NODO STRADALE E AUTOSTRADALE DI GENOVA

ADEGUAMENTO DEL SISTEMA A7 - A10 - A12

AMBITO TORBELLA

RAFFRONTO TRA PROGETTO DEFINITIVO E PROGETTO DI VARIANTE PER VALUTAZIONE PRELIMINARE AMBIENTALE

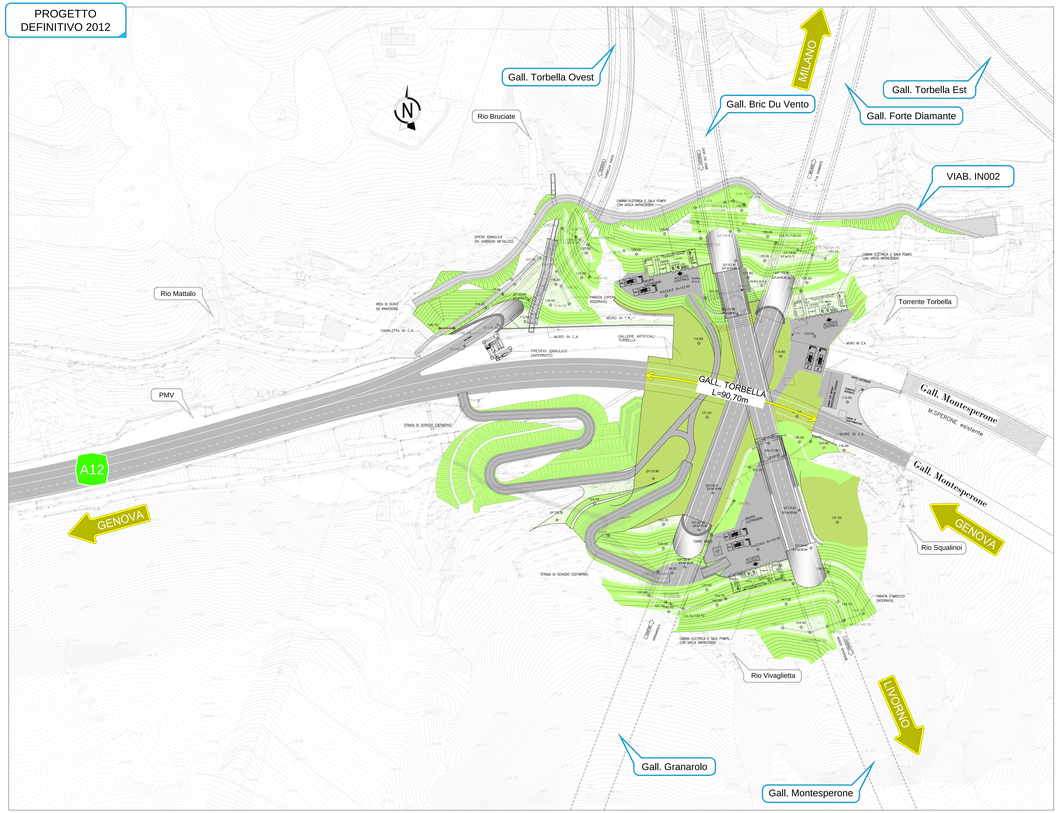
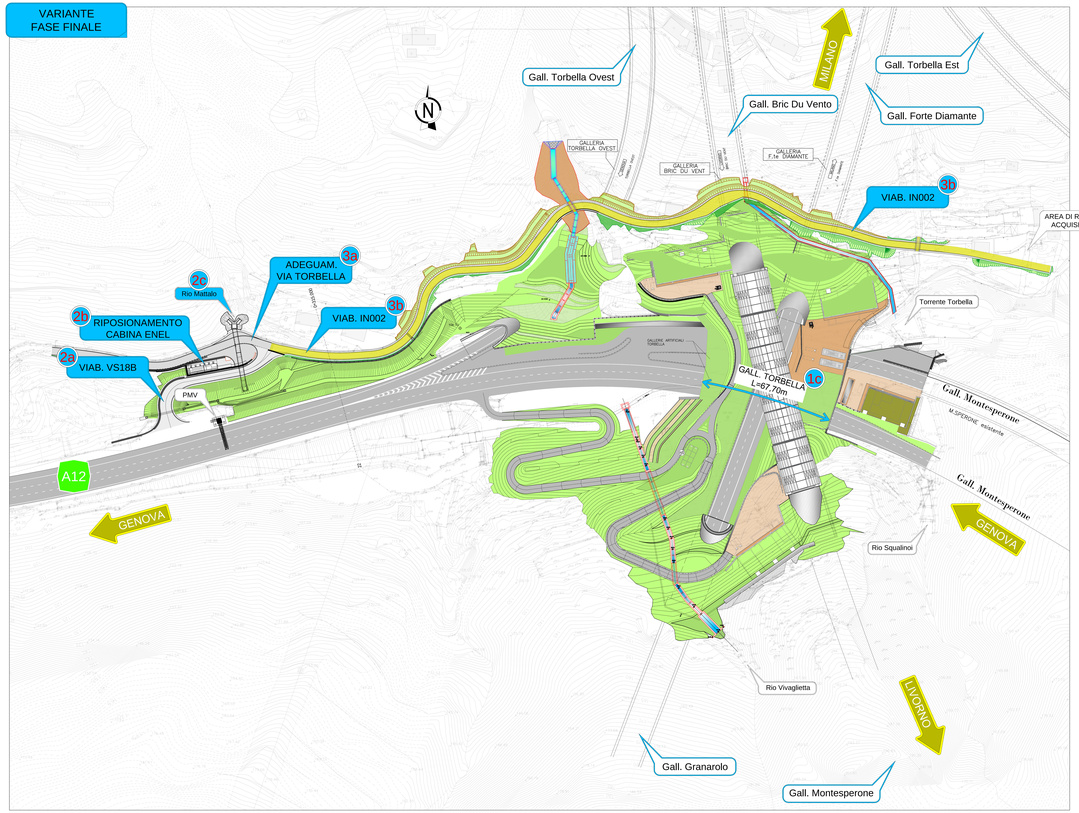
- **1c** Modifica sviluppo Galleria Artificiale Torbella, per compatibilità con gestione canterizzazione A12
- **2a** Viabilità "VS18B" per accesso cabina ENEL da autostrada
- **2b** Riposizionamento Cabina ENEL con accesso sia da viabilità locale che dall' autostrada
- **2c** Nuovo tombino scatolare "Rio Mattalo"
- **3a** Adeguamento via Torbella per compatibilità con le nuove opere in variante
- **3b** Modifica Viabilità IN002 per garantire accesso carrabile di servizio ai fini manutentivi e per ripristino collegamento pedonale con via Torbella
